**N. 00279 del 14/06/2024 del Registro delle Determinazioni della AOO 089**

**OGGETTO:** [ID VIP 9465] - Parco fotovoltaico denominato "Tornasole", di potenza pari a 27,09 MW, da ubicarsi nel territorio del comune di Santeramo in Colle (BA), e relative opere di connessione che ricadono in parte nel territorio di Santeramo in Colle (BA) ed in parte nel territorio di Matera (MT).

Relazione tecnica a supporto dell'istruttoria sul progetto  
**ID\_VIP 9465**

Fig. 2 - Ubicazione dell'impianto rispetto alle aree non idonee ex RR 24/2010

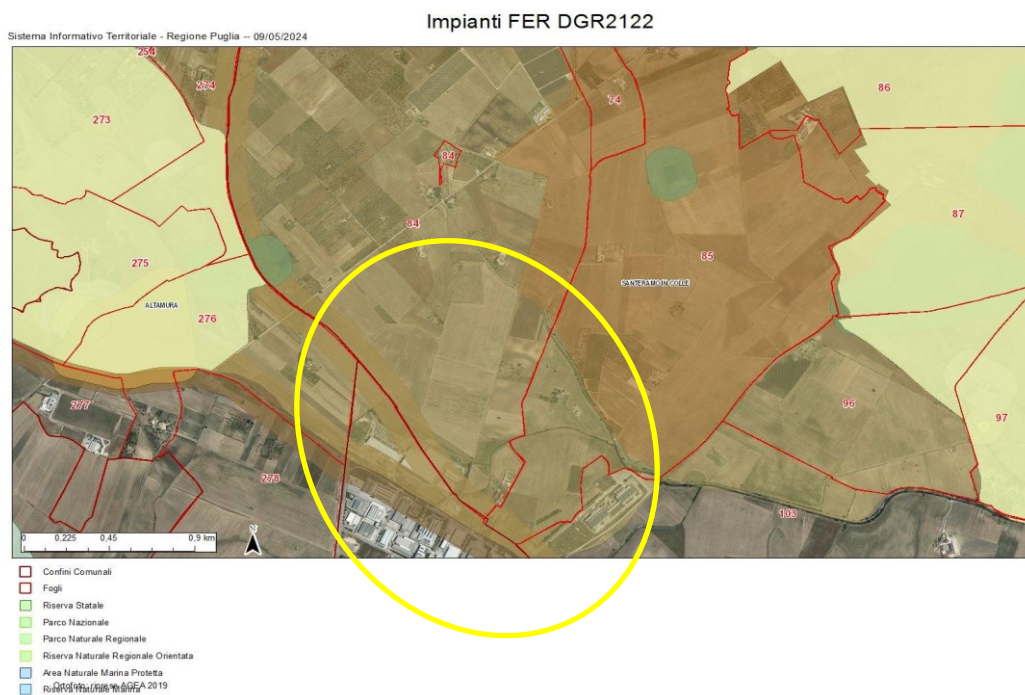
L'area dell'impianto proposto **ricade** tra quelle indicate come *non idonee* ai sensi del regolamento regionale n. 24 del 2010 in quanto ricadente nella IBA 135 Murge. In proposito, si veda la successiva fig. 2.
